Betriebssicherheit A 80/VU

Modifikationsanleitung zu STUDER A 80/VU

Reliability of operation of STUDER A 80/VU

Rec. Driver Amplifier 1.080.881

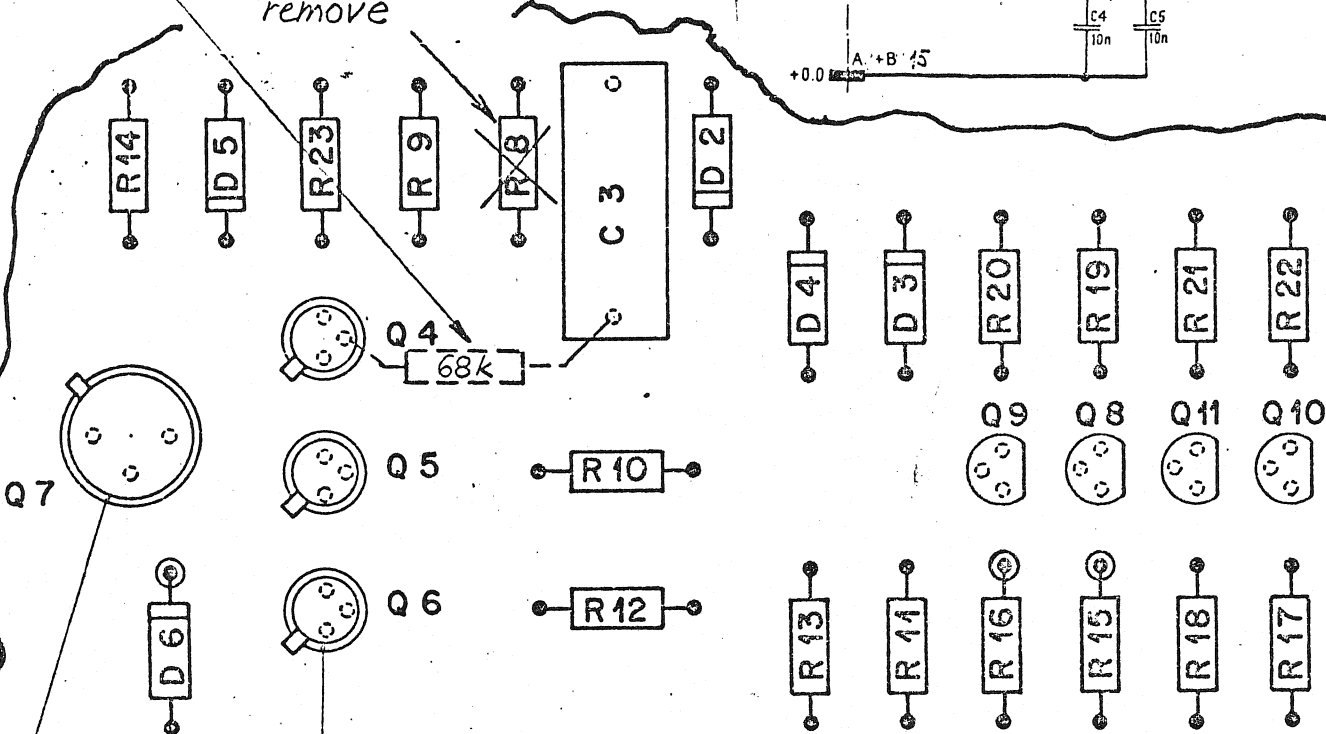
Remove resistors R 23, R 24, R 31, R 32. Note that in order to do this the shield must be removed from the board. Great care must be exercised during the soldering process. Excessive heat can damage the printed circuit permanently.

Install new resistors R 23 and R 24, both 100 \pm 10% 0.25 W. In parallel with R 23 and R 24 diodes D 10 and D 11 (IN 4448) are installed as shown on the schematic. Carefully observe polarity. Install R 35 47 kOhm \pm 10% 0.25 W. In order to mount R 35, test lug as shown on the schematic is removed and R 35 is inserted between the now available hole and the ground foil. Carefully solder both connections.

Install resistors R 31 and R 32 both 10 \pm 10% 0.25 W.

- R23, R24 100Ω ± 10%, 0.25W 57.02.5101
- R31, R32 10Ω ± 10%, 0.25W 57.02.5100
- R35 47kΩ ± 10%, 0.25W 57.41.4473
- D10, D11 1N4448 50.04.0109

Control Equipment

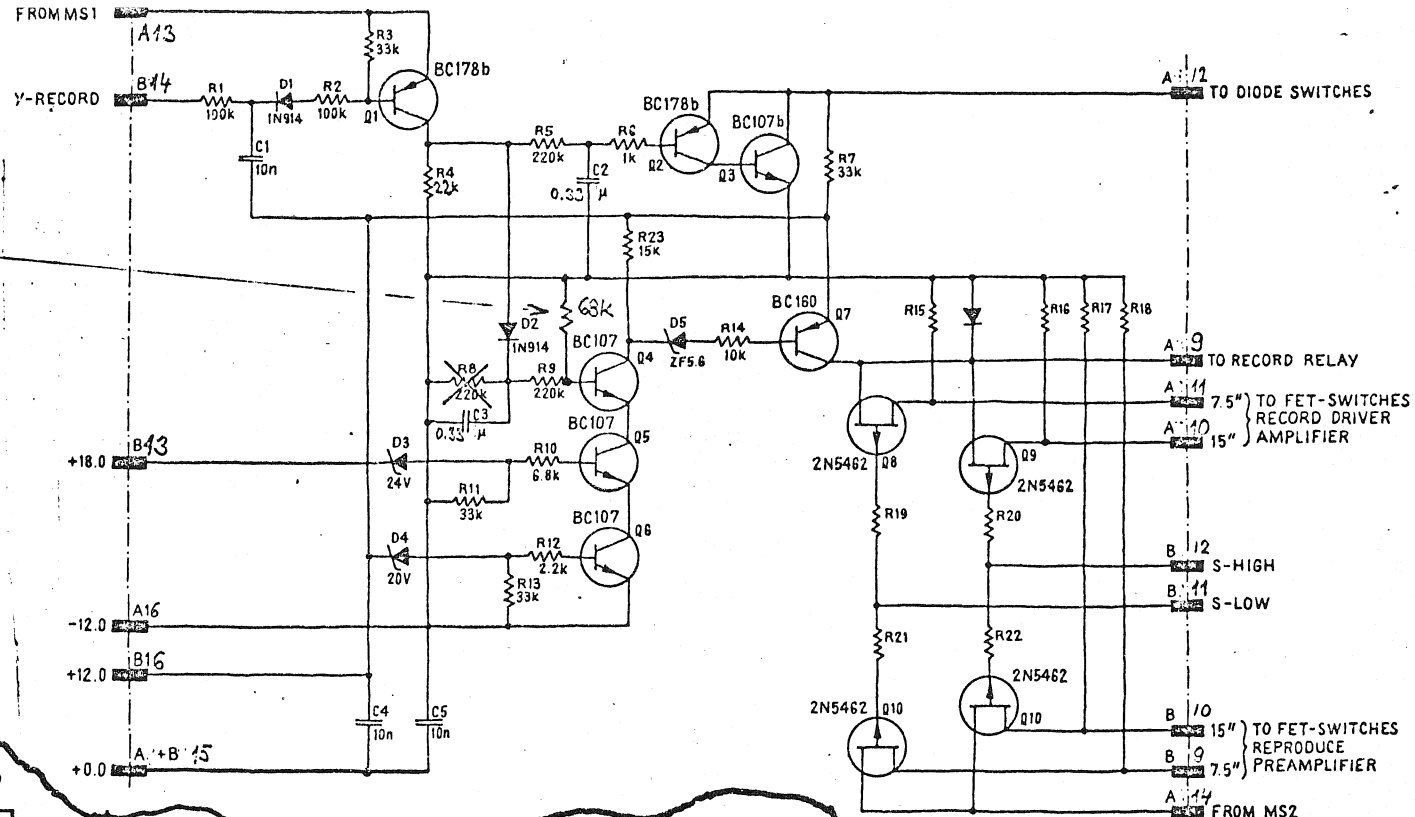
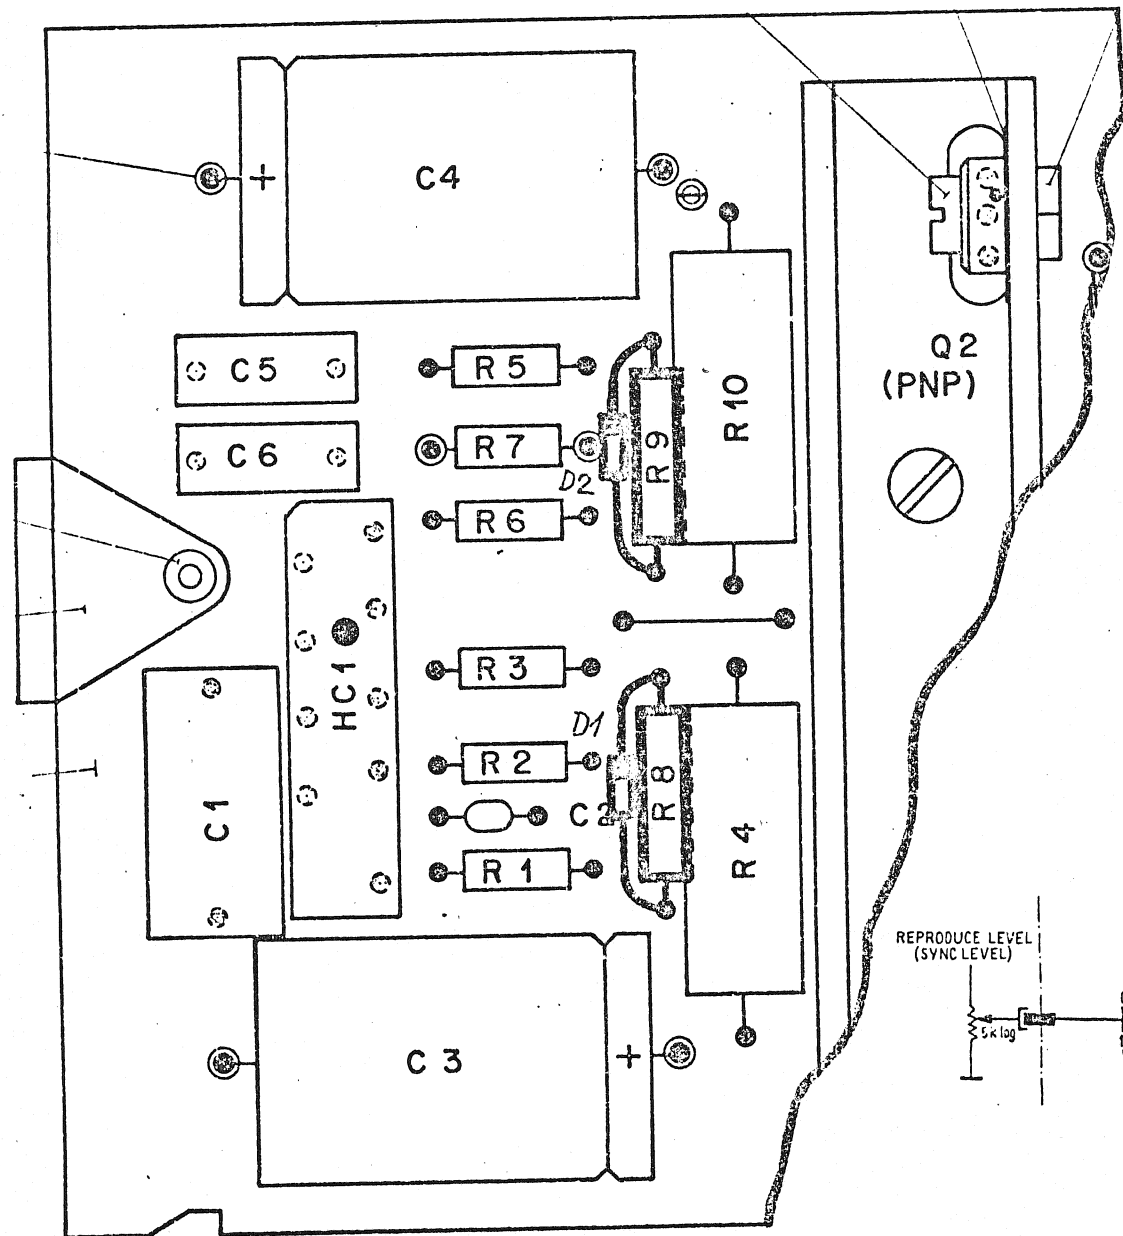
Referring to the attached schematic for the control equipment board, remove R 8.

A 68 kOhm \pm 10% 0.25 W resistor is connected between C 3 and the base of Q 4. This resistor is to be located and soldered to the foil side of the PC board.

R 68KΩ, 10% 57.02.5683
 (resp. 57.02.4683)

Soldered flat on surface

remove

Line Amplifier 1.080.886

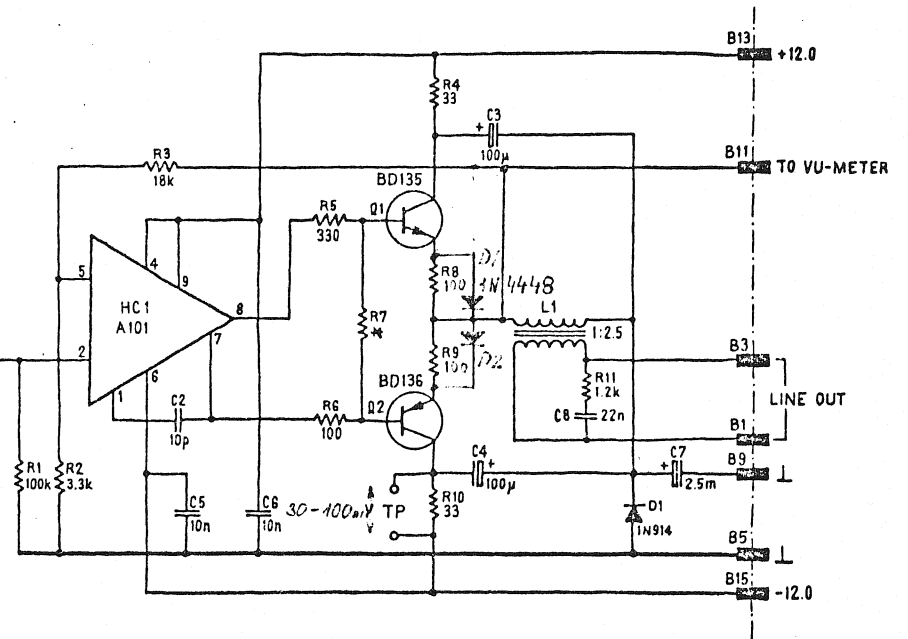
Referring to the attached line amplifier schematic the modification to the line amplifier consists of changing R 8 and R 9 to 100 \pm 10% 0.25 W. In addition diodes D 1 and D 2 (IN 4448) are connected in parallel with R 8 and R 9. Observe polarity as shown on schematic.

R8, R9 100Ω ± 10%, 0.25W, 57.02.5101

D1, D2 1N4448, 50.04.0109
